Avis IRSN n° 2014-00266

Objet : CEA Marcoule
ATALANTE (INB n° 148)
Événement significatif du 15 octobre 2013 - arrêt total de ventilation

Réf. : Lettre CODEP-MRS-2014-001403 du 10 janvier 2014

Figure 9 : Schéma de la ventilation des bâtiments CHA, DHA, SGA, LEGS et SGI

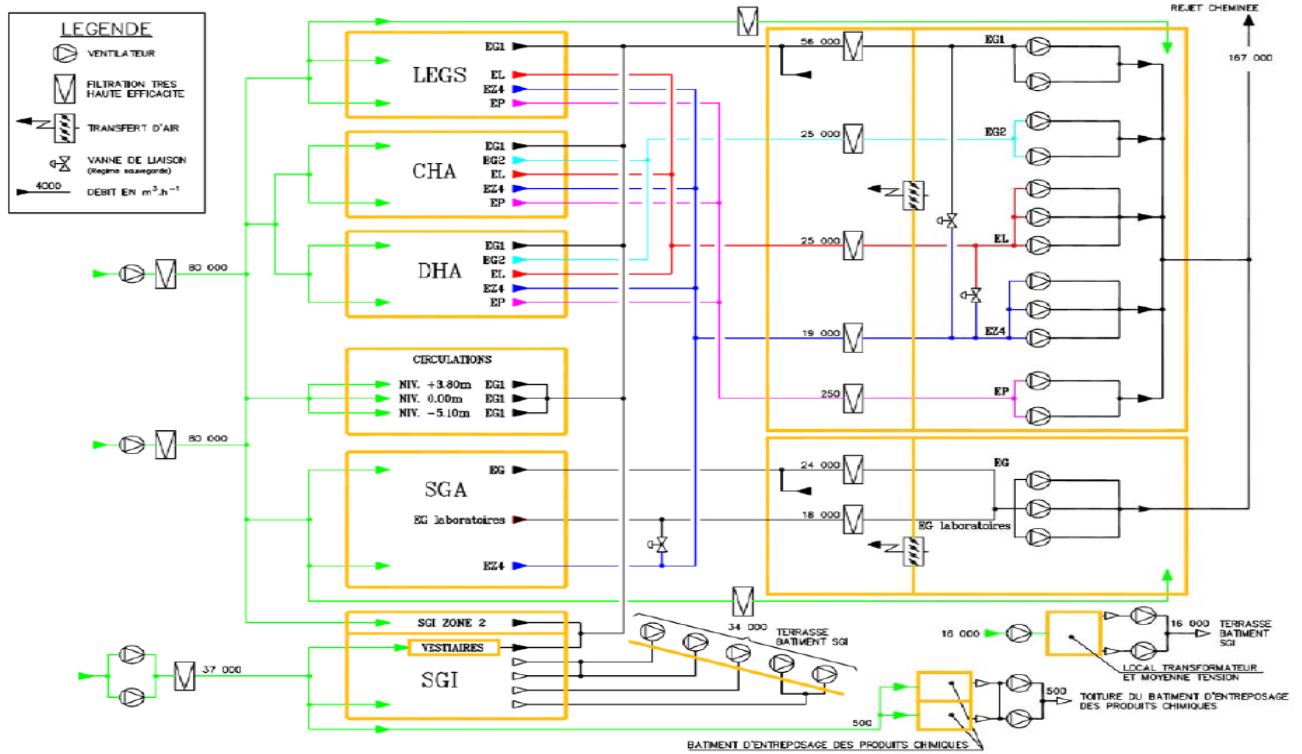
L'IRSN observe que l'exploitant n'indique pas quelle est la cause du dépassement du seuil de pression basse au niveau du capteur de pression implanté dans le collecteur EL, à l'origine du basculement automatique en régime de sauvegarde par l'automate de sécurité.

L'IRSN recommande que l'exploitant poursuive ses investigations afin d'identifier la ou les causes du déclenchement de ce capteur de pression, par exemple au travers de mesures de pression dans les différents modes de fonctionnement, en tenant compte des régimes transitoires. L'exploitant devra vous informer des conclusions de ces investigations.

Pour ce qui concerne les modifications des automatismes, l'IRSN considère que l'interdiction d'un démarrage simultané de plusieurs ventilateurs sur une même voie d'alimentation électrique, palliant une capacité insuffisante de ces voies, est acceptable. Toutefois, l'IRSN recommande que l'exploitant :

- prenne en compte, notamment dans les configurations de perte d'alimentation électrique ou de perte de ventilateur, un ordre de priorité dans le démarrage des ventilateurs en fonction du réseau auquel ils appartiennent, afin de respecter les priorités en termes de confinement dynamique dans l'installation ;
- justifie l'interdiction de la permutation d'un ventilateur avec son ventilateur de secours (à l'exception de ceux des réseaux EZ4 et EP) lors d'une phase transitoire visant à passer du régime de sauvegarde au régime réduit ou de ce dernier au régime normal.

3. pour ce qui concerne les modifications des automatismes,
 - a. prenne en compte, notamment dans les configurations de perte d'alimentation électrique ou de perte de ventilateur, un ordre de priorité dans le démarrage des ventilateurs en fonction du réseau auquel ils appartiennent, afin de respecter les priorités en termes de confinement dynamique dans l'installation,

- b. justifie l'interdiction de la permutation d'un ventilateur avec son ventilateur de secours (à l'exception de ceux des réseaux EZ4 et EP) lors d'une phase transitoire visant à passer du régime de sauvegarde au régime réduit ou de ce dernier au régime normal,

4. identifie les causes du déclenchement du capteur de pression à l'origine de l'événement du 15 octobre 2013 par exemple au travers de mesures de pression dans les différents modes de fonctionnement, en tenant compte des régimes transitoires, et informe l'ASN des conclusions de ces investigations,

Alimentation électrique d'ATALANTE

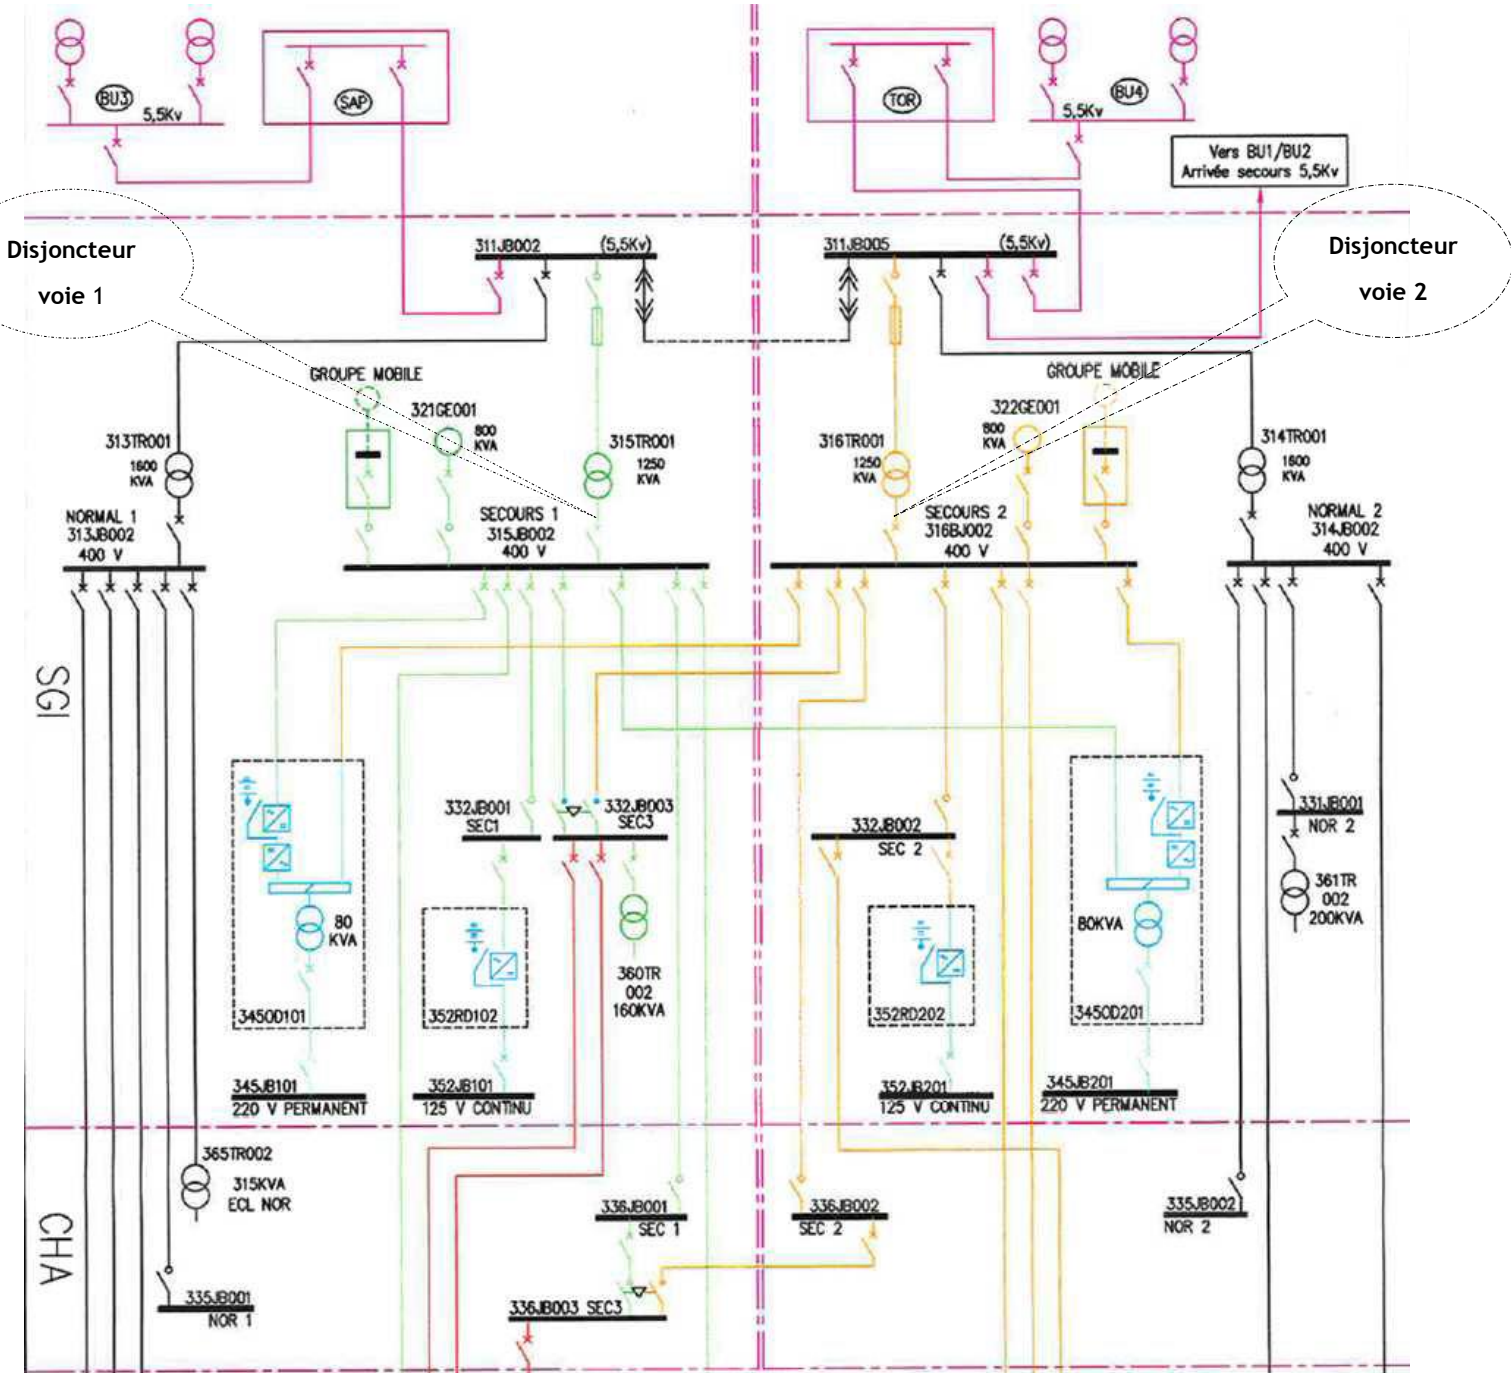
L'IRSN estime que le déroulement de l'événement ne révèle pas de dysfonctionnement des automatismes normaux et de sécurité de la ventilation. **Cependant, cet événement a mis en évidence le fait que l'alimentation électrique ne permet pas de répondre à toutes les configurations de fonctionnement de la ventilation telles que programmées.** En outre, l'IRSN rappelle que deux événements survenus en 1997 et 1998 (cf. annexe 5) ont conduit à la perte totale de la ventilation à la suite, pour le premier d'un appel de courant trop important lors du démarrage de ventilateurs, pour le second d'opérations de basculement de ventilateurs. Ce dernier événement avait notamment conduit l'exploitant à lancer des actions de modification des automatismes. **L'exploitant devra prendre en compte le retour d'expérience de ces événements dans les modifications en cours de mise en œuvre.**

Tout d'abord, l'IRSN estime que l'exploitant doit vérifier que l'augmentation du temps de déclenchement des disjoncteurs concernés par l'événement est compatible avec le bon fonctionnement des protections des alimentations électriques en amont de ces disjoncteurs. De plus, l'exploitant devra montrer, par une étude détaillée, que les paramètres de réglage des disjoncteurs protégeant l'ensemble des ventilateurs de l'INB sont compatibles avec le bon fonctionnement des disjoncteurs placés en amont.

Toutefois, cet événement met en évidence que l'ouverture de deux disjoncteurs situés en aval des deux tableaux principaux BT coupe l'alimentation électrique de tous les ventilateurs sans qu'il soit possible de la rétablir à l'aide des groupes électrogènes de secours branchés en amont de ces tableaux, prévus pour alimenter les tableaux généraux de secours en cas de perte de l'alimentation normale. A cet égard, l'exploitant n'a pas analysé les conséquences de cet événement dans le cas de la survenue d'un aggravant interdisant l'accès aux tableaux secondaires. L'IRSN recommande que, dans le cadre du prochain réexamen de sûreté, l'exploitant complète son analyse des situations anormales de perte de refroidissement (assuré par le réseau d'eau glacée ou le réseau EZ4 et EP et nécessitant des actions manuelles), compte tenu de l'augmentation de la puissance thermique des solutions à entreposer et à traiter (passage de 1 W/L à 20 W/L), en prenant en compte le retour d'expérience issu de cet événement. En particulier, la possibilité de réalimenter directement par un groupe électrogène mobile de secours les ventilateurs d'extraction des réseaux EZ4 et EP pourrait être étudiée.

1. vérifie que l'augmentation du temps de déclenchement des disjoncteurs concernés par l'événement est compatible avec le bon fonctionnement des protections des alimentations électriques en amont de ces disjoncteurs,

2. montre, par une étude détaillée, que les paramètres de réglage des disjoncteurs protégeant l'ensemble des ventilateurs de l'INB sont compatibles avec le bon fonctionnement des disjoncteurs placés en amont,
